Rapport keuring enkelstuks speeltoestellen

Project 18866

Nadere aanduiding: Challenger

Beschrijving: Waterglijbaan type 3, NEN-EN
1069-1:2017+A1:2019-3-11.7-96.7

2.02.2 Bevinding op 8-5-2024 Voldoet

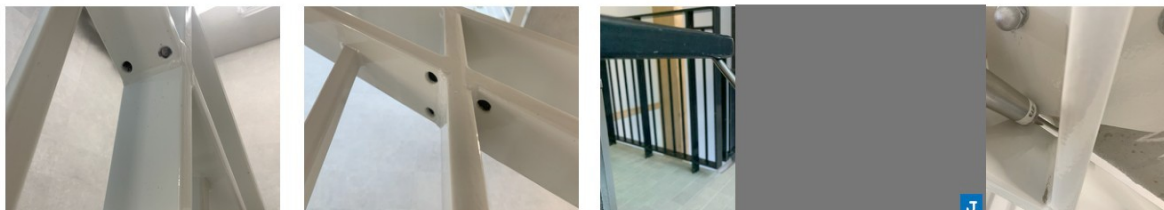
Het instructiebord bij een toegangstrap is gemonteerd.

2.03.2 Bevinding op 12-12-2023 **Voldoet**

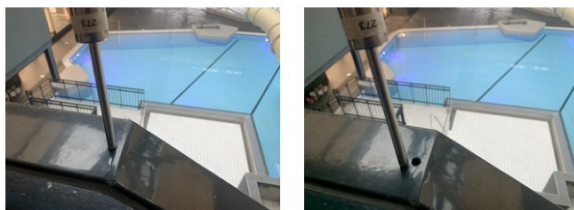
De meer bereikbare openingen hebben een diameter kleiner dan 8 mm.

2.06.2 Bevinding op 8-5-2024 **Voldoet**

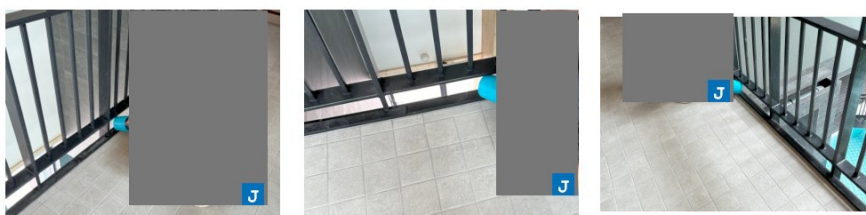
De openingen waarin het hoofd bekneld kon raken, tussen de vloer en de onderkant van de balustrade, zijn verkleind door het aanbrengen van een dorpel. De openingen voldoen nu aan NEN-EN 1069-1:2017+A1:2019.

3.11 Balustrades Voldoet

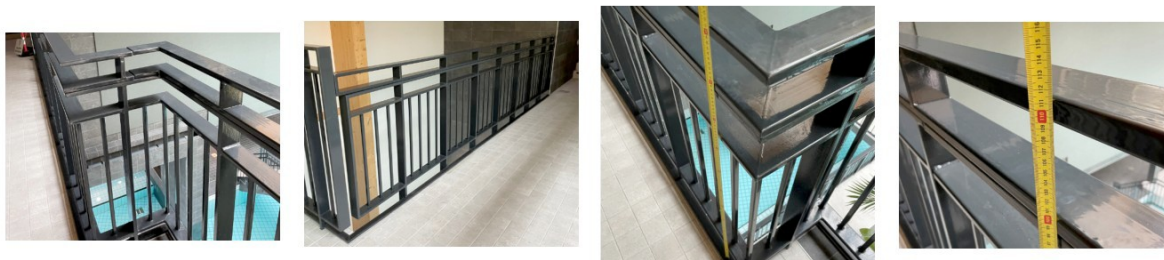
De balustrades zijn verhoogd en zijn nu hoger dan 100 cm. Op de balustrade is een stang aangebracht die bovendien het zitten op de balustrade ontmoedigt. De balustrade voldoet aan de eisen van NEN-EN 1069-1:2017+A1:2019.

De metalen balustrades zijn aangepast en zijn nu meer dan 114 cm hoog ten opzichte van de vloer, en 100 cm ten opzichte van de onderste horizontale stang. Dit voldoet.
